伊方SSHAC LEVEL3 論点整理

IKATA SSHAC LEVEL3 / GMC team

Background to the argument and summary of issues

2017.3.25
GMC support

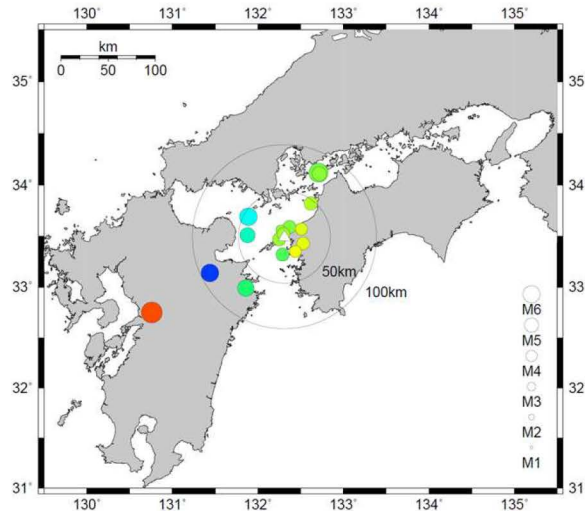
- ・地震動評価において、サイト特有の増幅特性がある場合には、それをハザードに折り込む必要がある。
- ・WS1では、その観点から
『伊方発電所の深部地震観測記録とQ値』
『観測記録の到来方向別の分析、理論値と増幅特性の比較』
といった内容で、地震観測記録を用いた増幅特性の分析結果についてREより報告を受けた。
- ・それらの結果から、GL-160m以浅の地盤およびGL-500mから地震基盤までの深部地盤について、極端に特異な増幅特性がないことは確認されたものの、その間については更なる検討についてコメントを受けた。

- ・ If there are site specific amplification characteristics, it is necessary to insert then into hazard.
- ・ Therefore, in the WS1, RE reported about the analysis of amplification characteristics as follows
『Deep borehole array observation records and Q at Ikata NPP site』
『Evaluation of underground structures at Ikata NPP using seismic observation records』
- ・ Although we have confirmed that there were not specific amplification characteristics at shallower than GL-160m and deeper than GL-500m, we need to conduct an additional discussion about the characteristics from GL-500m to GL-160m.

最大加速度10Gal以上の観測記録における伝達関数

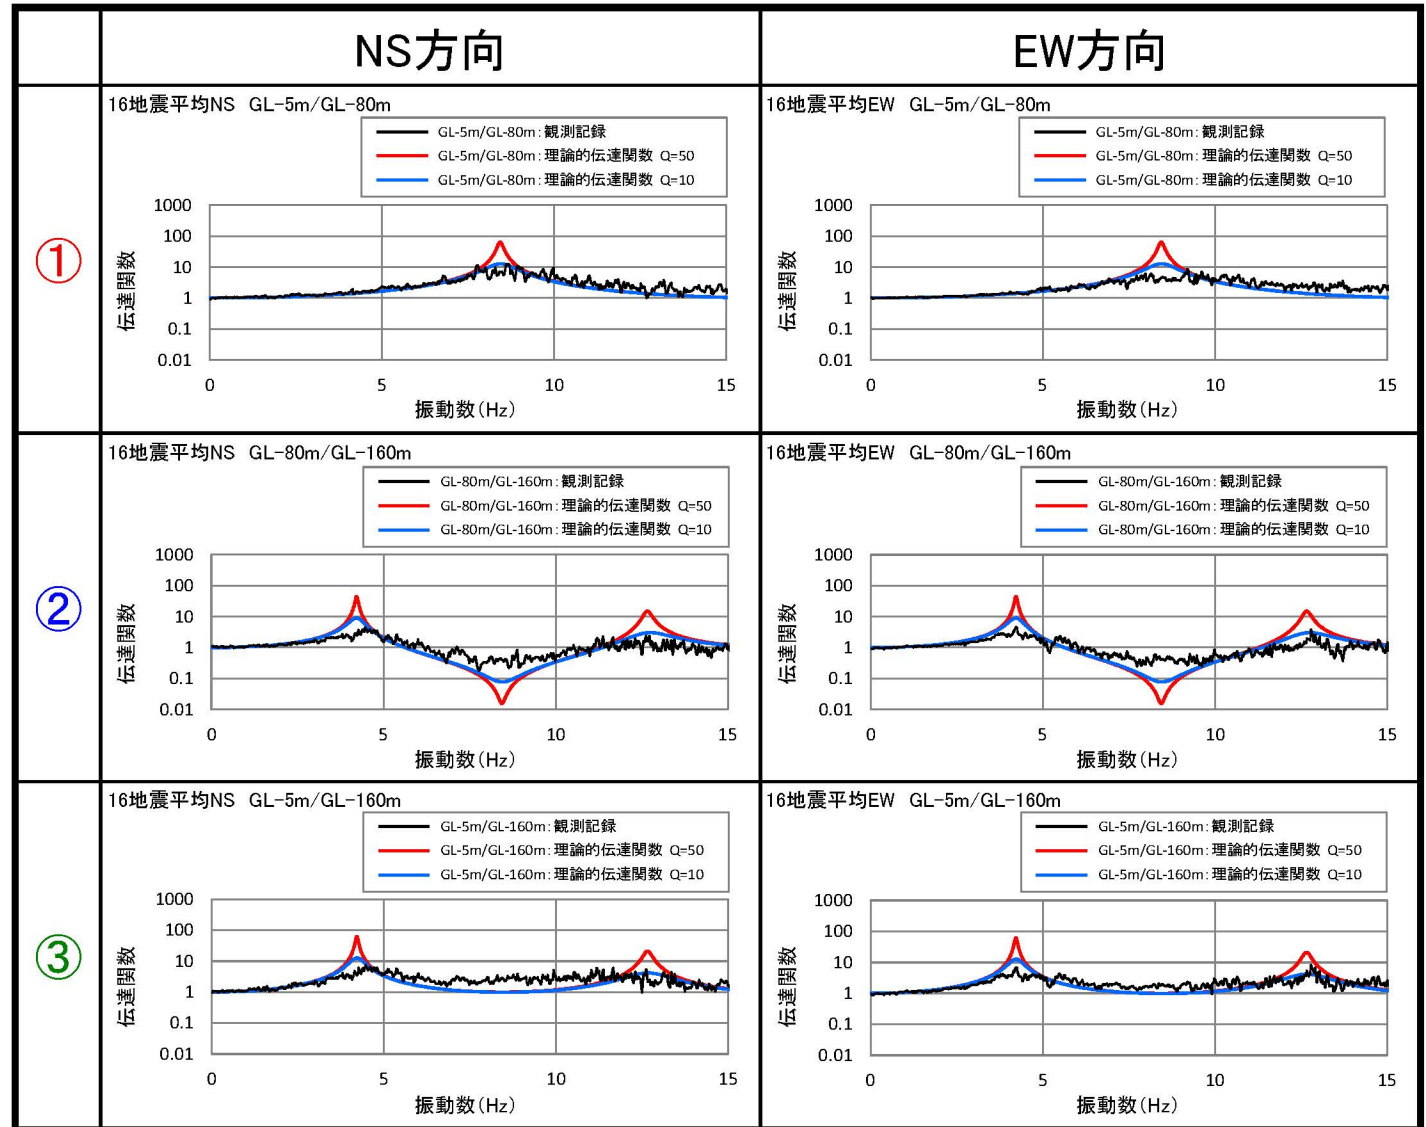
設定した地盤構造モデルによる理論的伝達関数（図の赤線）は、観測記録の伝達関数とほぼ整合していることを確認した。
なお参考までに、観測記録の伝達関数のピークレベルと整合するQ値を算定すると、10程度と求まる（図の青線）。

ボアホール地震記録によるQ値(減衰)の測定 - 弱震記録の結果 -

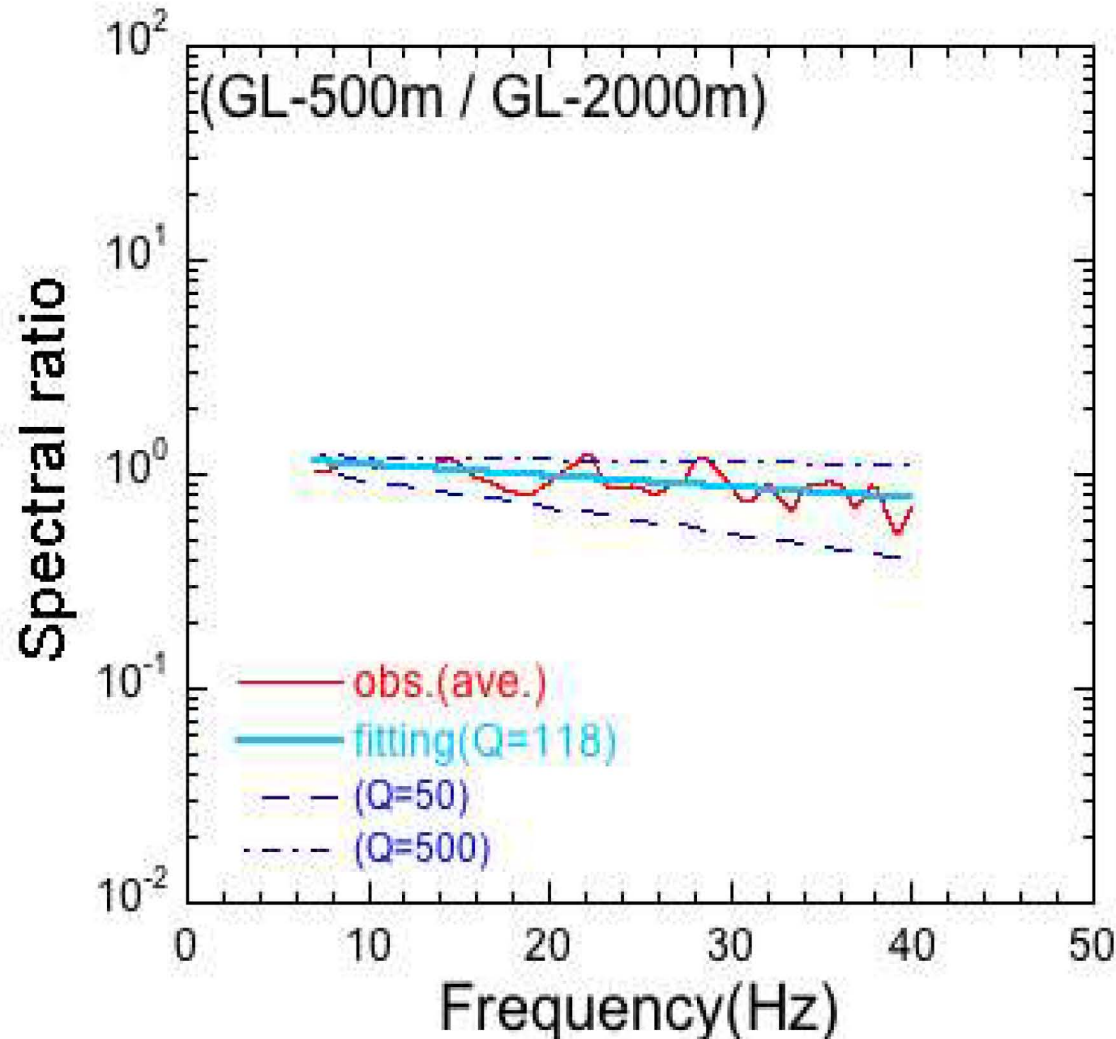
- ✓ 11個の弱震のスペクトル比の平均(7Hz~40Hz)を用いて、スペクトル減衰モデルによるフィッティングを実施し、Q=118を得た。
- ✓ Q=50および500を用いたモデルでは、明らかに、観測スペクトル比を説明できていない。

- **Figure** shows a comparison of the averaged spectral ratio of 11 events and the attenuation model of Q=118 estimated by least-squared fitting.
- Attenuation models of Q=50 and 500 can't explain the observed ratio.

ボアホール地震記録によるQ値(減衰)の測定- 最も大きい記録の結果 -

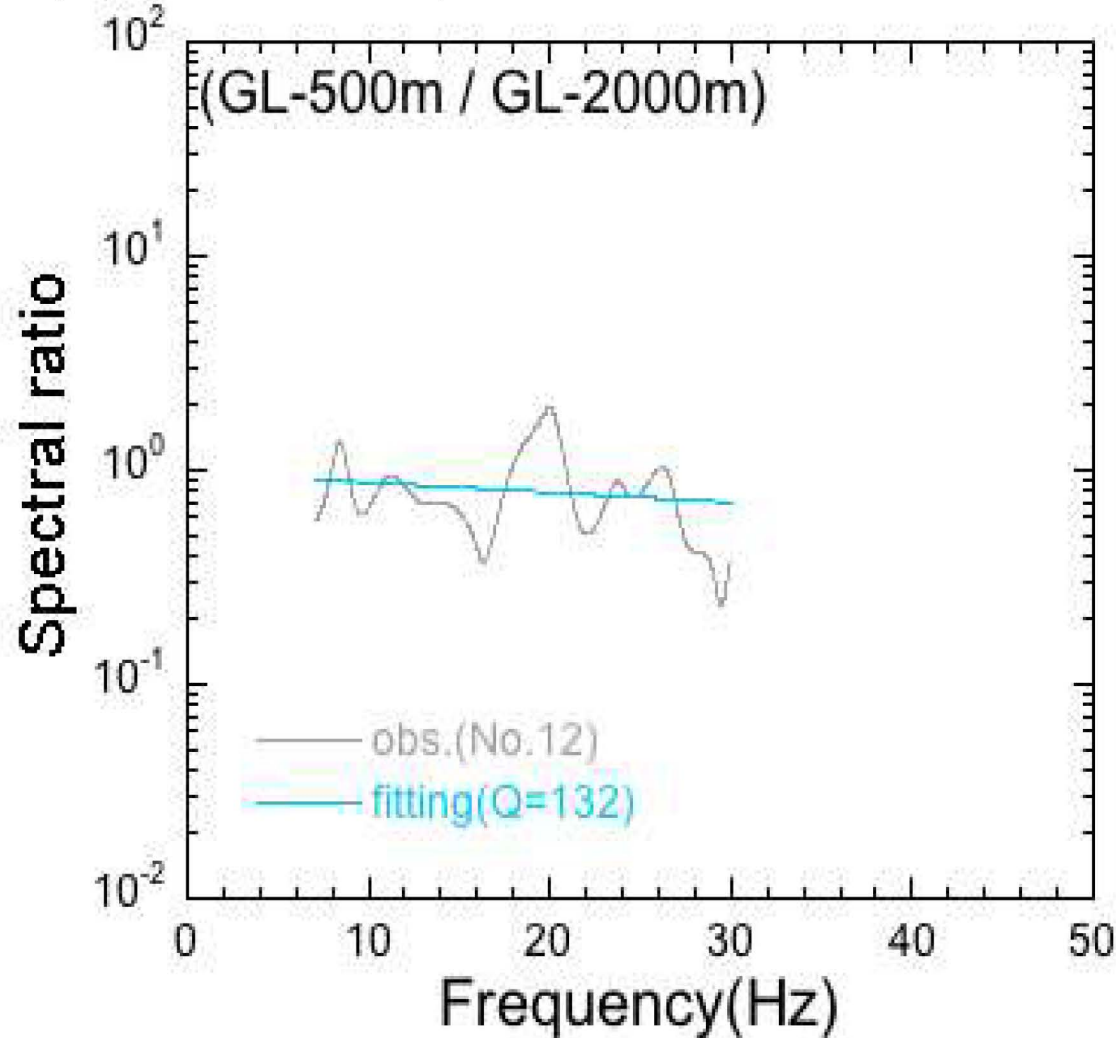
- ✓ 最も大きい記録(No.12)の上昇波スペクトル比(7Hz~30Hz)を用いて、スペクトル減衰モデルによるフィッティングを実施した結果、 $Q=132$ を得た。
- ✓ 平均的な弱震記録による $Q(=118)$ と比較して、 Q 値に顕著な差異はみられない。

➤ **Figure** shows a comparison of spectral ratio of largest event and attenuation model of $Q=132$ estimated by least-squared fitting.

地盤モデルと深部地震観測井のQ値

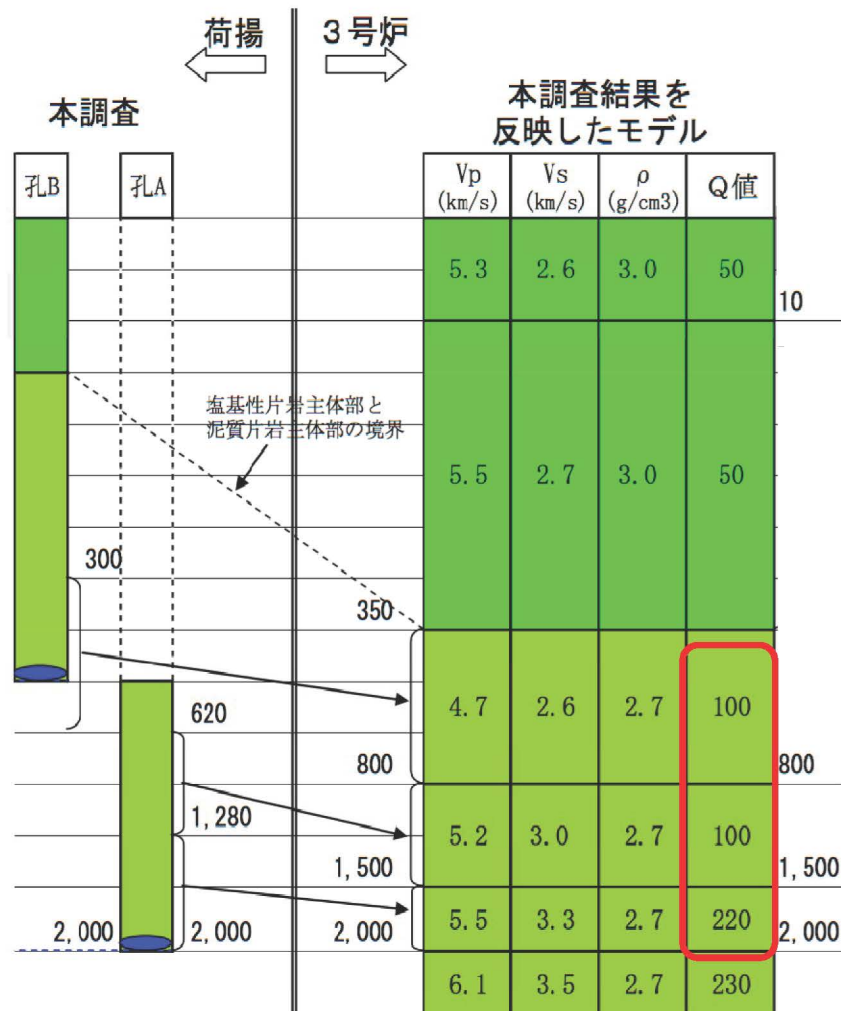
- ✓ 深部地震観測井における調査に基づき、地盤モデルのGL-500m以深のQ値は、100～220で設定されている。

- ✓ 深部地震観測により測定したGL-500m～GL-2000mのQ値(118～132)は、地盤モデルとは調和的である。
